DECKBLATT 44  
ZUM BEBAUUNGSPLAN

# AM LINDENFELD

STADT GRIESBACH  
LANDKREIS PASSAU

VEREINFACHTES VERFAHREN

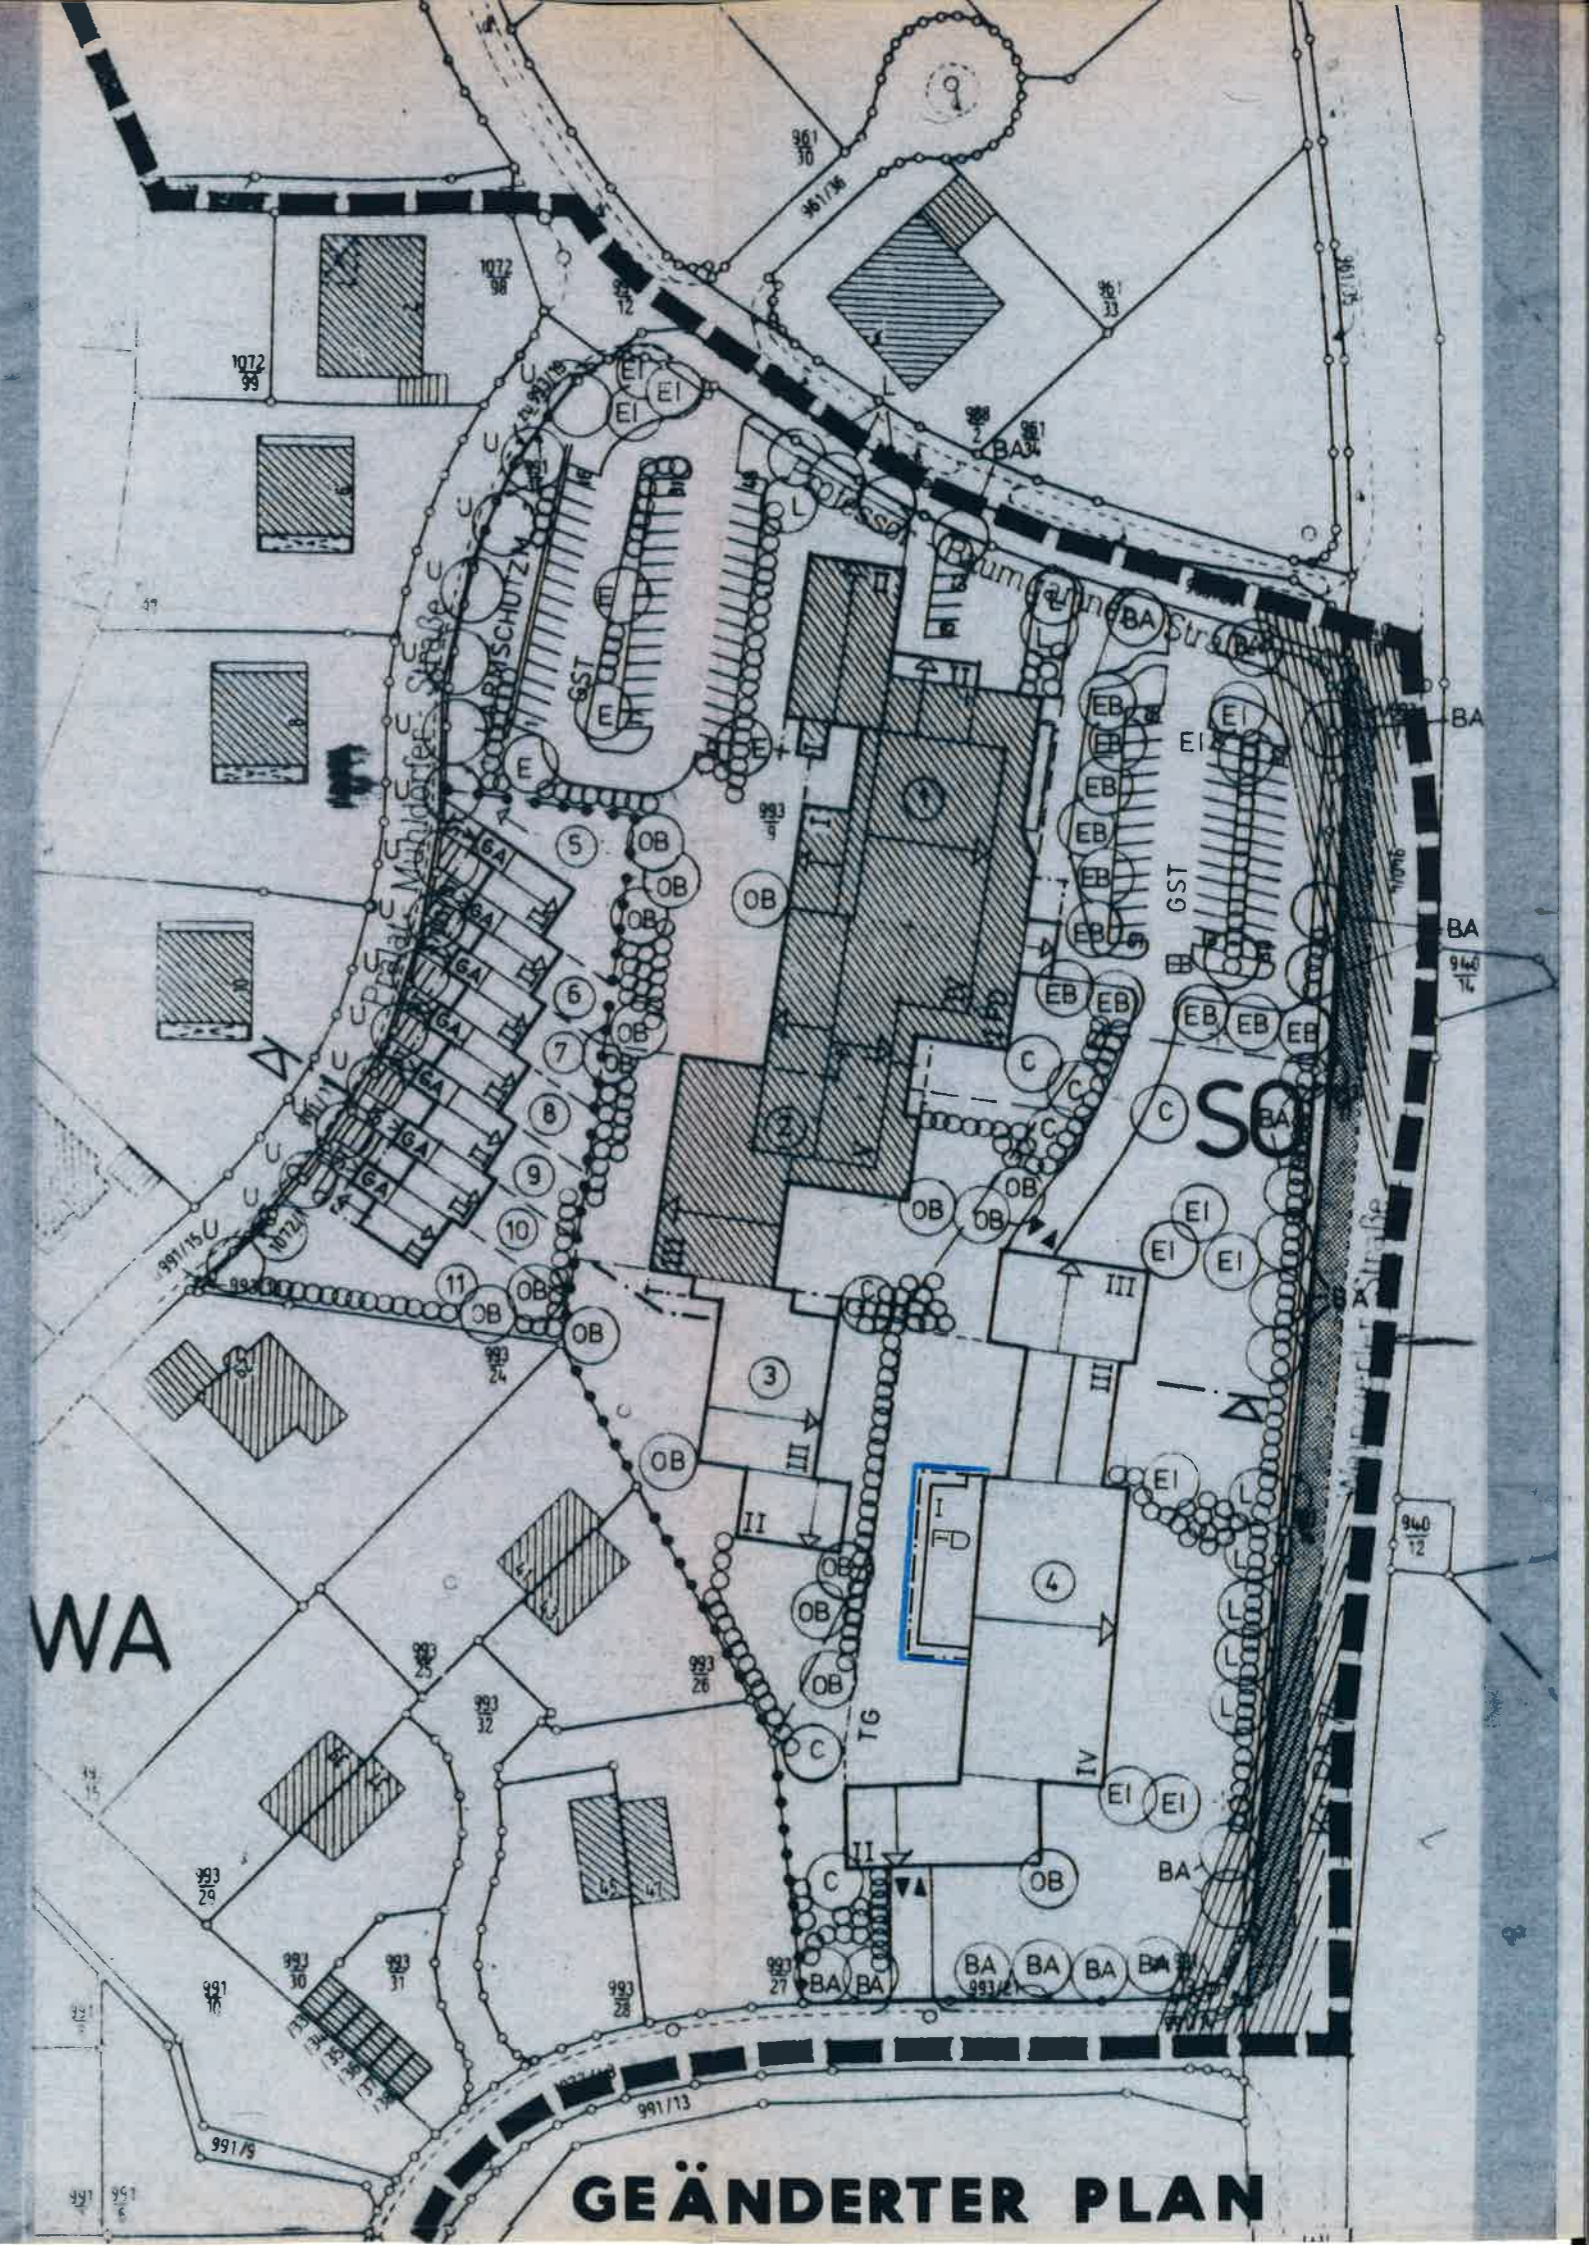
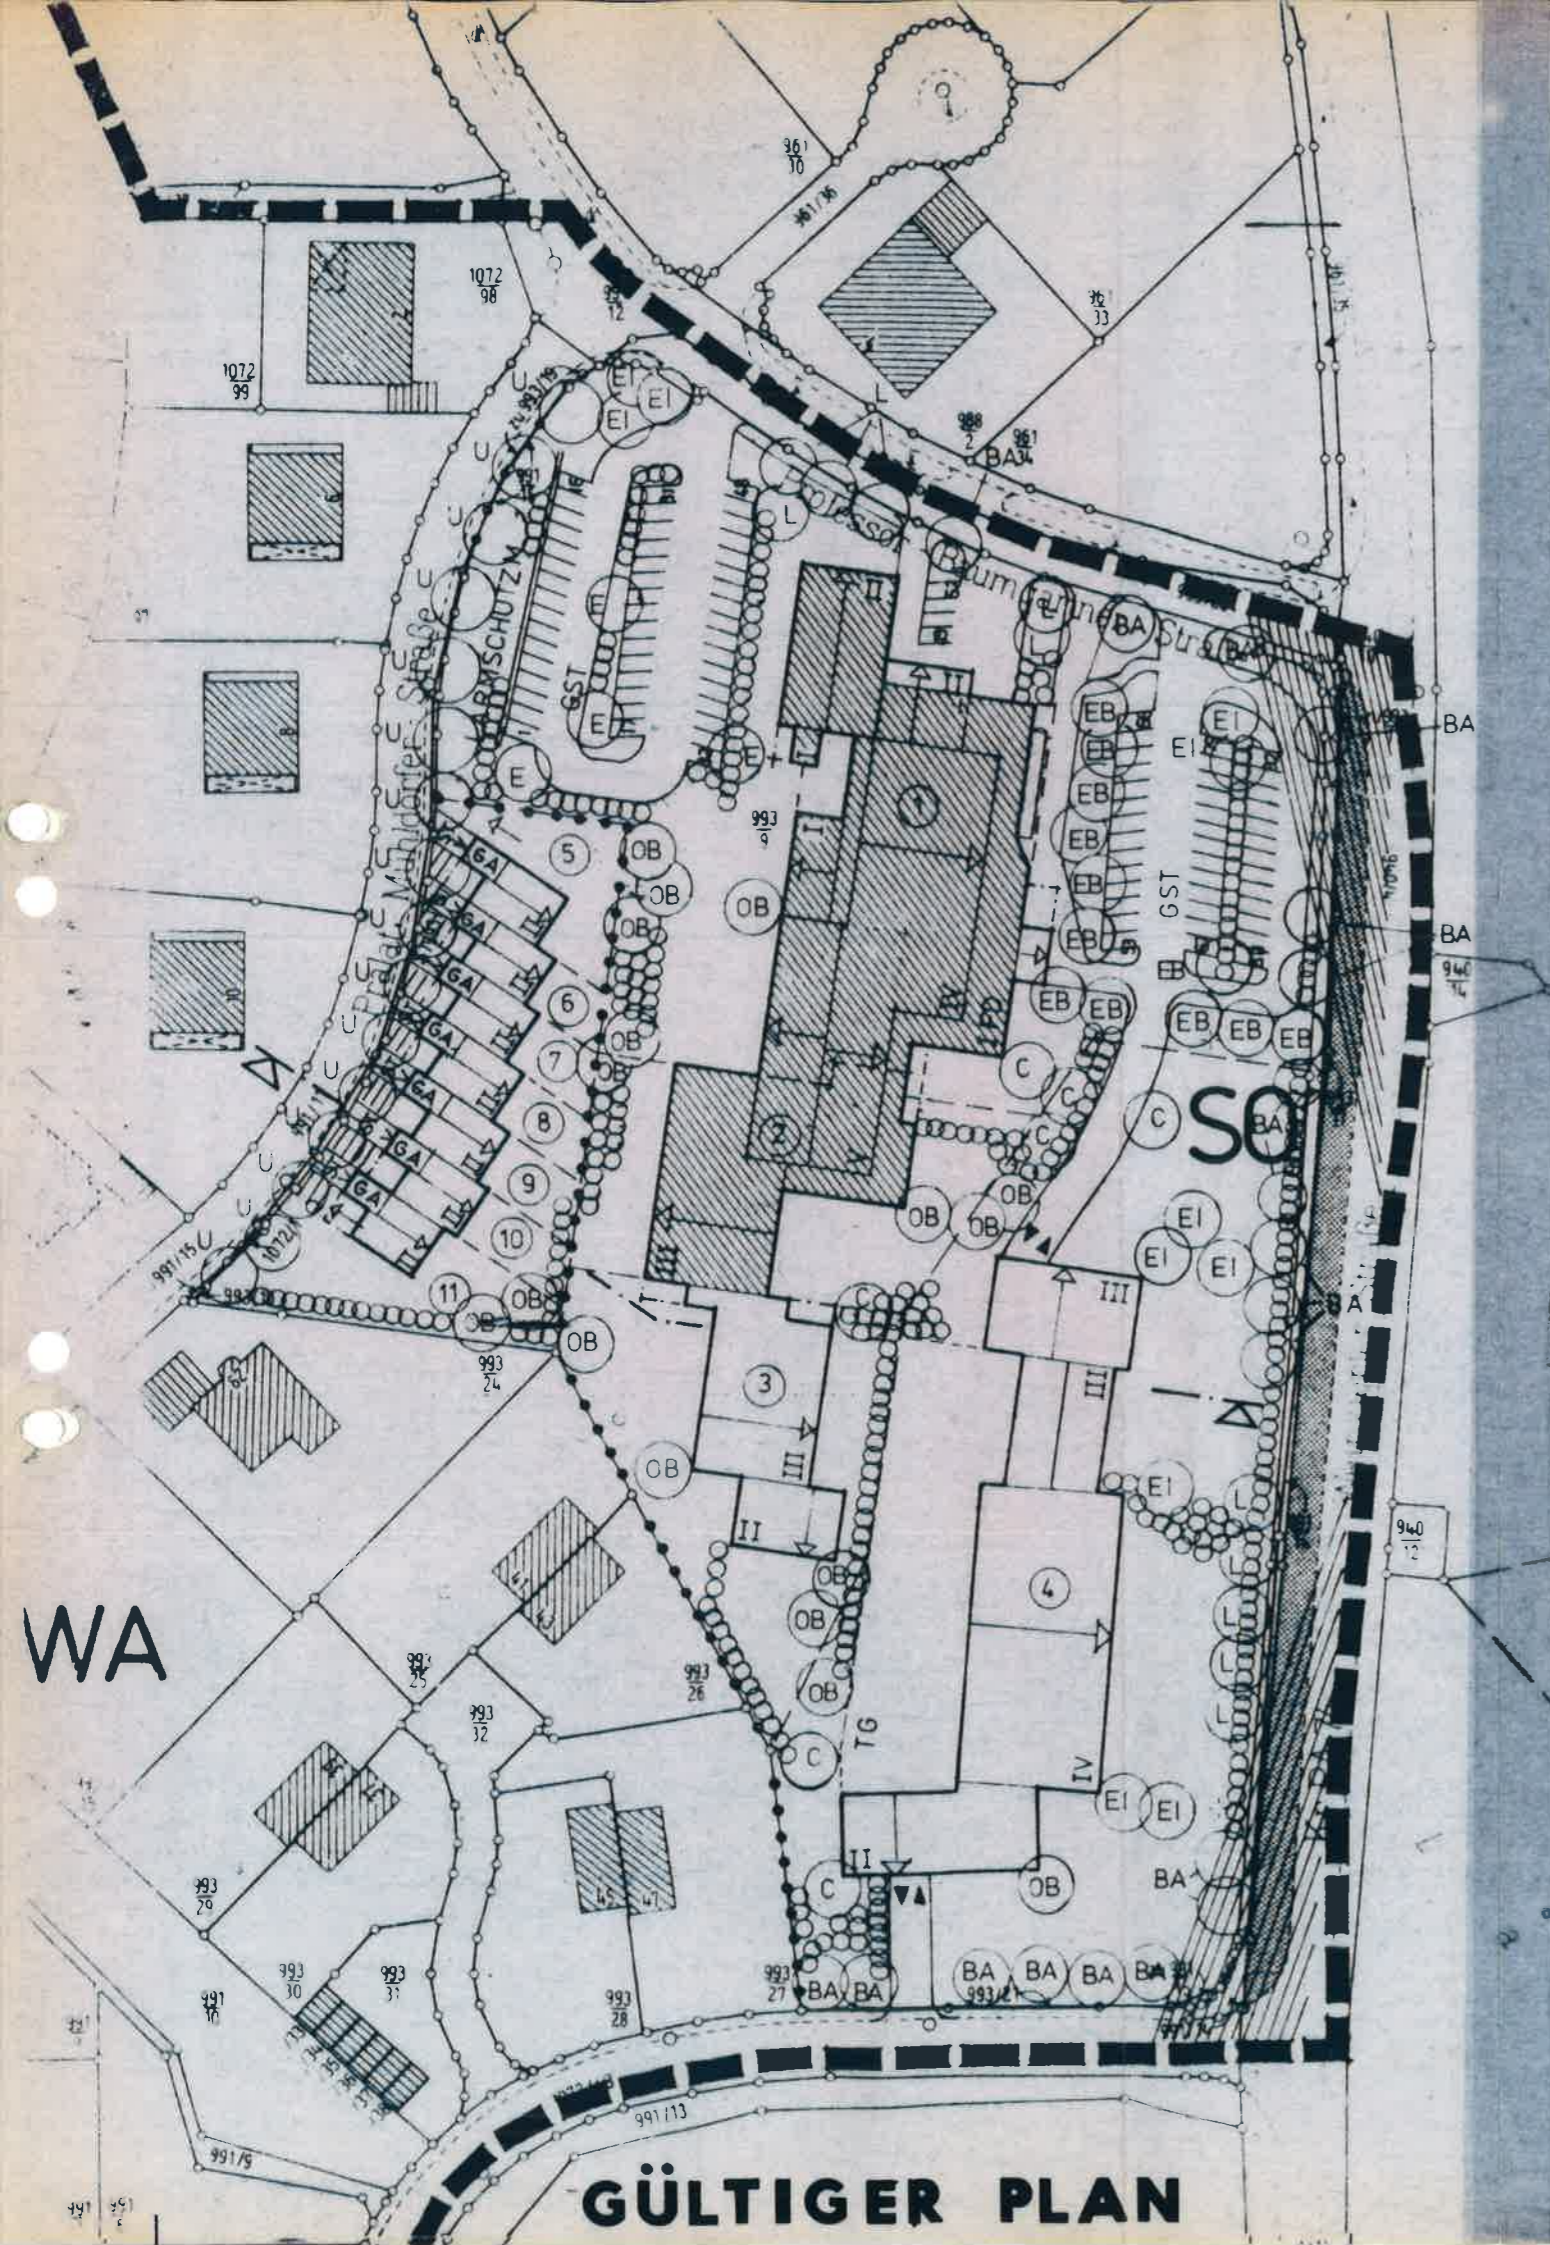
Aus wirtschaftlichen Gründen wurden Änderungen gemäß Deckblatt Nr. 44 wie folgt erforderlich:

An den 4. Bauabschnitt der Hotelanlage soll im Westen ein Hallenbad angebaut werden.

Andernfalls ist die nötige Auslastung der Anlage nicht gegeben. Deshalb soll zum einen die geplante Massagepraxis durch ein Schwimmbaden ergänzt werden.

Zum anderen soll den Gästen eine Möglichkeit zur Freizeitgestaltung geboten werden.

- 1.1. WA Allgemeines Wohngebiet gemäß § 4, Abs. 1-4 BauNV
- 1.2. SO Sondergebiet (SO) gemäß § 11 Abs. 2 BauNV zulässig sind Hotel mit Gastronomie und dem Hotelbetrieb dienende Einrichtungen insbesondere gewerbliche Beherbergung, Arzt- und Massagepraxen, Kosmetiksalon, Friseur, Kiosk und Geschäfte, Kegelbahn, Tagungsraum, Pilsbar etc. sowie ein Hallenbad.
